**Stabilisation des berges de la plage
Jacques-Cartier sur le territoire de la
Ville de Québec – Addenda 3 à l'étude
d'impact sur l'environnement –
Réponses aux questions du
16 mars 2021**

Addenda 3 à l'étude d'impacts sur
l'environnement - Réponses aux
questions du 16 mars 2021

167040090-750-100-EN-R-0001-0

10 juin 2021

COUPE TYPE - Tronçon 7b

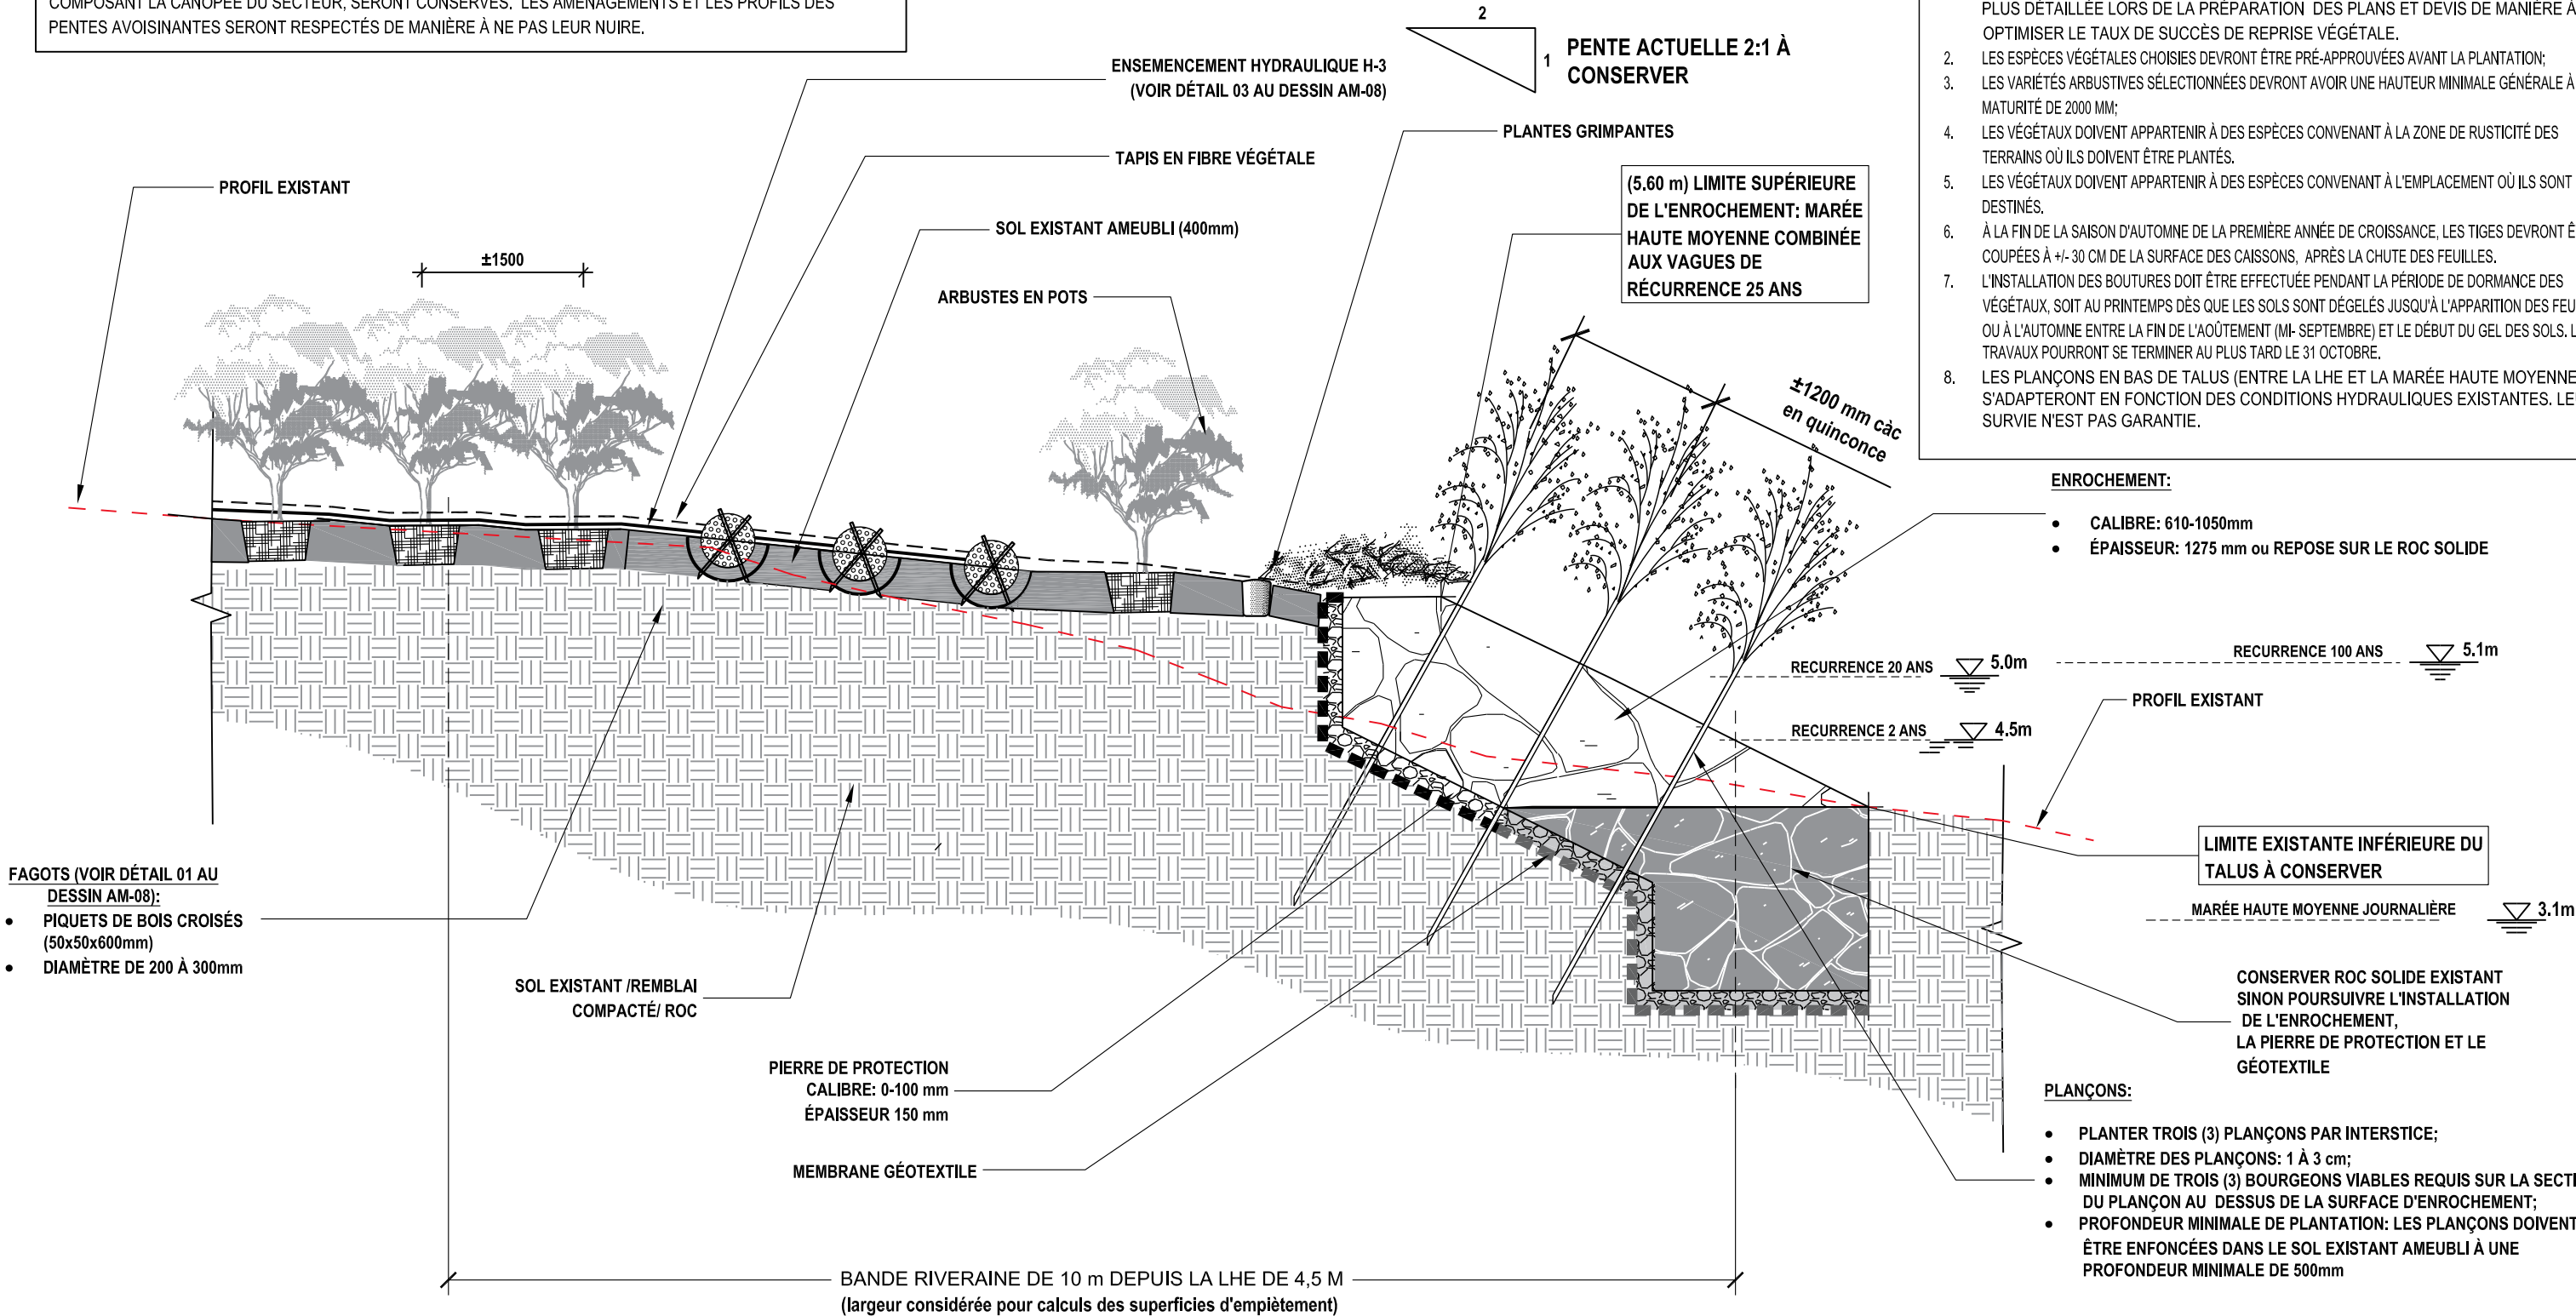
Ce tronçon se situant dans une pointe est très fortement exposé aux vagues provenant du sud-ouest et de l'ouest, l'enrochement végétalisé est donc priorisé afin d'assurer une protection maximale. La limite supérieure de l'enrochement a été fixée à 5,60 m, ce qui correspond, comme pour les tronçons 1 et 3, à la marée haute moyenne (incluant la correction des changements climatiques et isostatiques), plus les vagues de récurrence 25 ans (voir la coupe type AM-07b). Le calibre de l'enrochement prévu sera de 610-1050 mm, et l'épaisseur de 1275 mm, monté, si possible, sur une clé ou encore reposant directement sur le roc. Le restant de la pente sera aménagé avec différentes techniques de génie végétal (plantes grimpantes, fagots, arbustes en pot, ensemencement hydraulique). La pente aménagée sera de 1V : 2H.
